„Centrum komplexní psychiatrické péče Brno“

Název projektu: Centrum komplexní psychiatrické péče Brno:

VYSVĚTLENÍ ZADÁVACÍ DOKUMENTACE – SOUBOR ČÍSLO 24

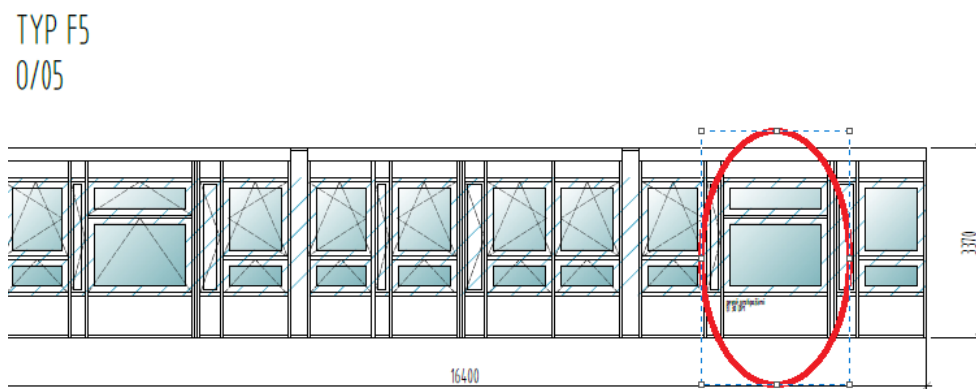
Sloupkopříčková fasáda O3 je v dvoubarevném provedení. Pásky ve výklencích jsou bílé. Může být použita bílá barva i v interiéru? Tedy tak, aby nevznikla dvoubarevnost rámu interiéru/exteriér?

Trváme na řešení. Obecně platí, že všechny prvky fasád jsou šedé RAL 7040 ze strany interiéru i exteriéru. Výjimku tvoří 6 vertikálních pásů fasády O3, které jsou z exteriéru bílé RAL 9003 a z interiéru šedé RAL 7040 (v některých místnostech by se jinak potkalo okno šedé a bílé)

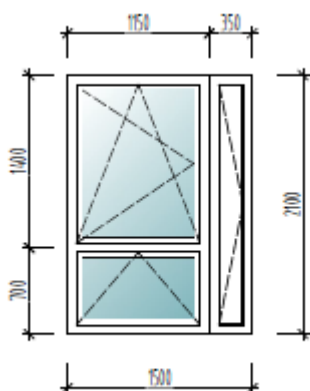
U položky O39 je nesrovnalost v materiálu. Ve výpise je uveden plast a ve výkaze výměr hliník. Žádáme o opravu Zadávací dokumentace.

V položce ve výpisu prvků je v popisu opraveno na hliníková stěna, ve výkazu výměr je správně hliníková stěna.

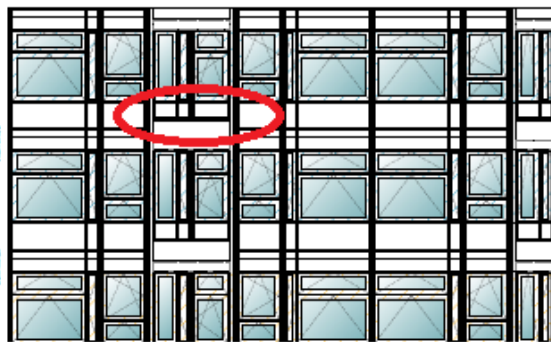
Naopak jiný hliníkový systém obsahuje větrací klapky, ale s osovou vzdáleností 342 mm, bez možnosti úpravy šířky, může být taková klapka použita?

Ano, počítali jsme s vloženou ventilační klapkou s termickou vsuvkou s pevnou osovou vzdáleností. 342 mm je v toleranci možných úprav.
